MECCANO LTD

DISC FOR ROAD WHEEL

JOB 6211

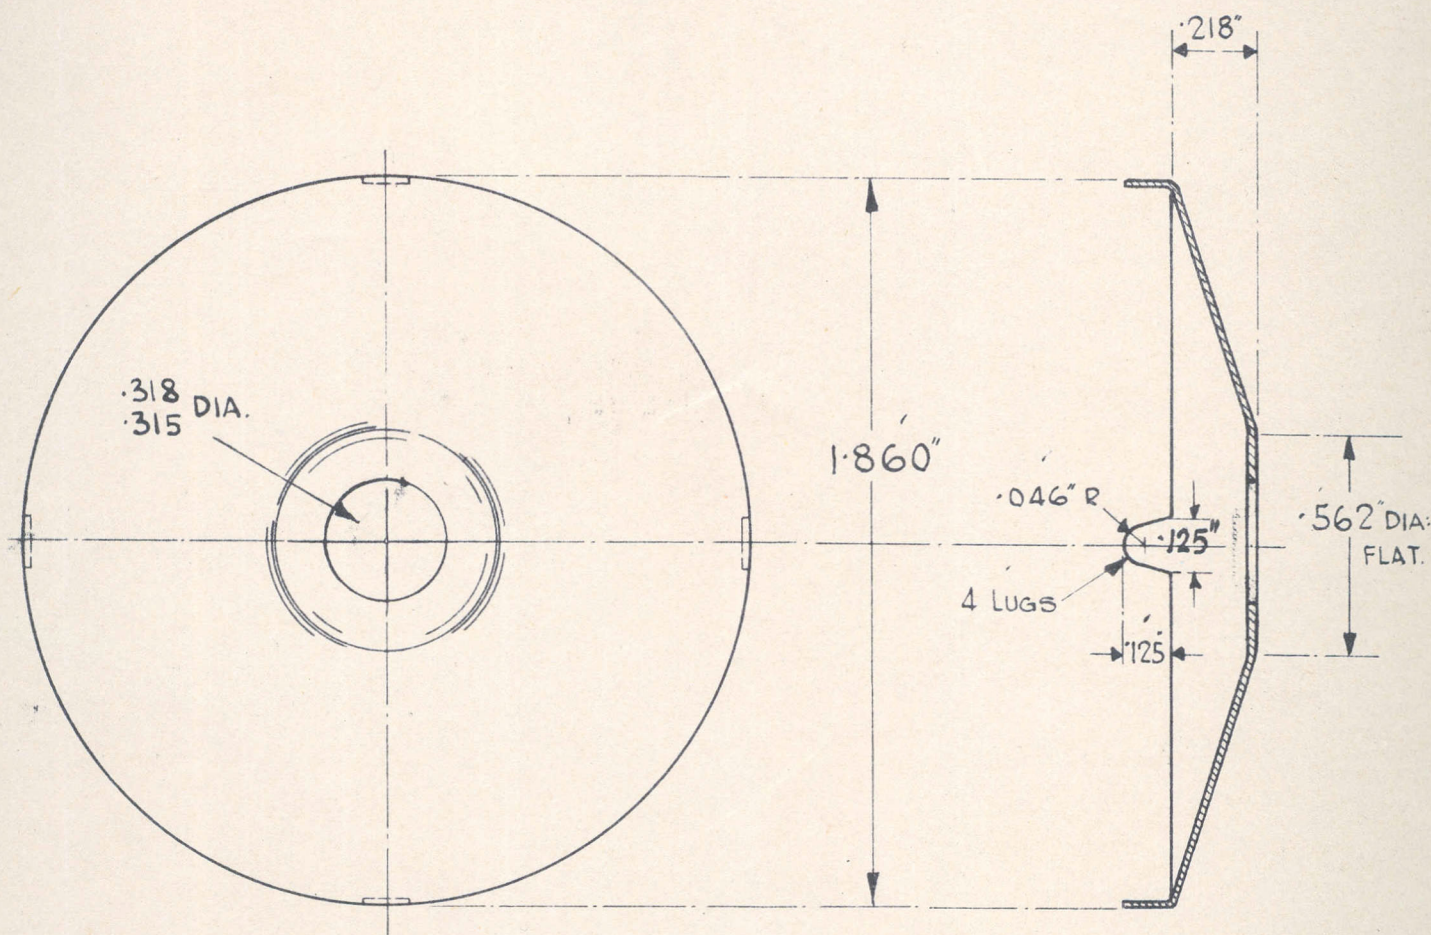
ISSUE 9:- MATERIAL WAS CALLED FOR IN STRIPS C.O. 3715. 31.8.53.

ISSUE 8:- MATL. WAS .012 TINPRINT. (LAYOUT MEMO No. 16407):
C.O. 3154: 30.1.51:

ISSUE 2:- RIM WAS FLATTENED 27.2.34

ISSUE 3:- HOLE .315" DIA. WAS .166" DIA. 12.2.35 (C.O. 437)

ISSUE 4:- MATERIAL ALT. FROM LITHO. TINPLATE. CON° 1244. 23.3.39.

ISSUE 5:- PLUNGED HOLE .166" DIA. WAS PIERCED .315" DIA. C.O. N° 1397. 20/10/39.

ISSUE 6:- JOB 6211A & COLOUR DATA ADDED C.O. 1455 5.3.40.

ISSUE 7:- JOB N° 6211A - A.R.P. SET DELETED. 1.9.44.

LIMITS ADDED. HOLE WAS .166/.163 PLUNGED CO. 1574 27.7.45
